ST/SG/AC.10/2000/11
21 septembre 2000

**Projets d'amendements aux Recommandations relatives au transport
des marchandises dangereuses**

Désignation officielle de transport pour les rubriques des Nos ONU 0503 et 3268

Communication de l'expert du Japon

Schéma d'un actionneur pour prétensionneur de ceinture de sécurité

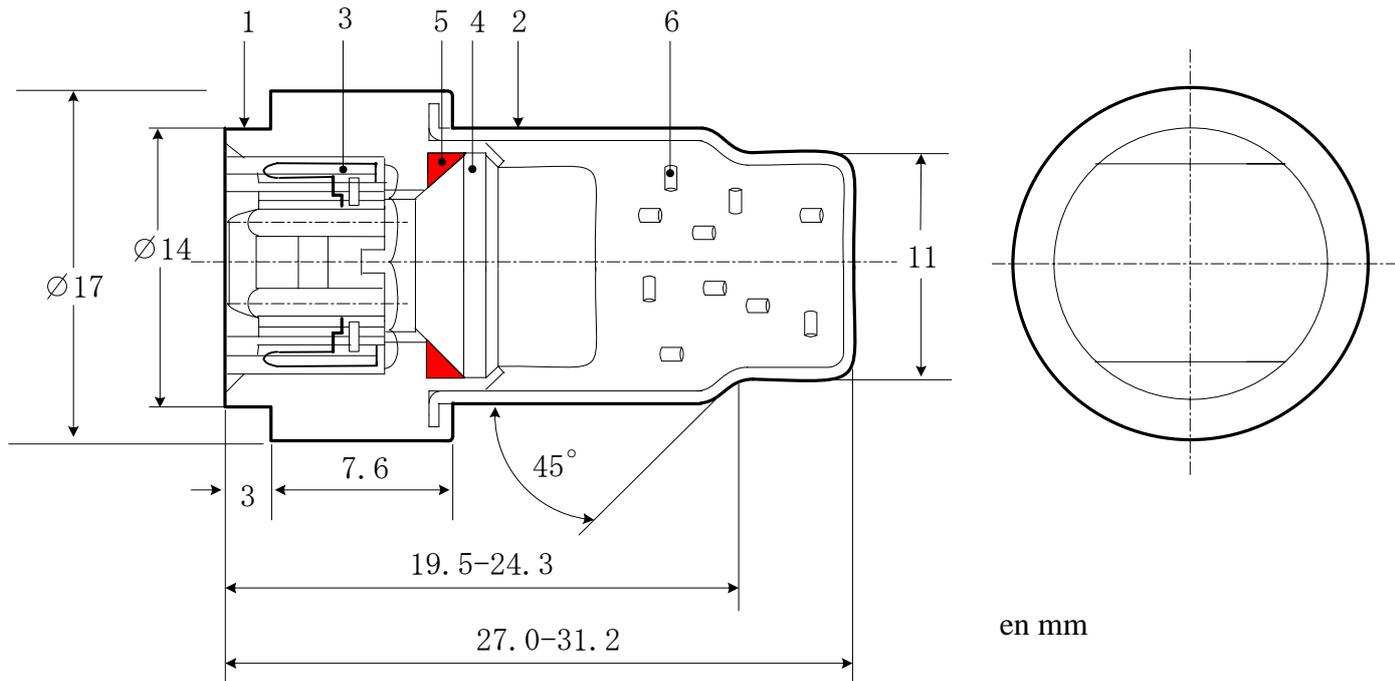
2.1 Les prétentionneurs de ceinture de sécurité sont des appareils qui servent à tendre la ceinture afin que l'occupant du véhicule puisse être retenu le plus tôt possible dans une collision, pendant les premières fractions de seconde. L'actionneur (également appelé "microgénérateur de gaz" par le secteur industriel japonais) pour les prétentionneurs de ceinture de sécurité est un petit dispositif pyrotechnique qui actionne le prétentionneur et sert à tendre effectivement la ceinture de sécurité. Le schéma d'un actionneur figure à l'annexe du présent document.

3. Remplacer la désignation [GÉNÉRATEURS DE GAZ POUR CEINTURES DE SÉCURITÉ] dans la colonne 2 de la Liste des marchandises dangereuses et dans la disposition spéciale 280 (p. 7 et 10 du document ST/SG/AC.10/C.3/36/Add.1) par la désignation "ACTIONNEURS POUR PRÉTENTIONNEURS DE CEINTURE DE SÉCURITÉ".
